Verifica di conformità legislativa

COMUNE DI MONTEGRIDOLFO- Scuola Materna

11-6-2019

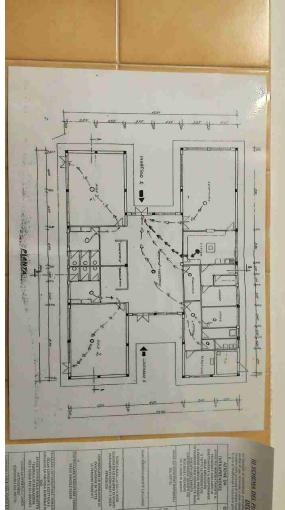
Le valvole del gas sono
segnalate e sono facilmente
raggiungibili?

No

installare la cartellonistica
indicante la valvola di
intercettazione del metano
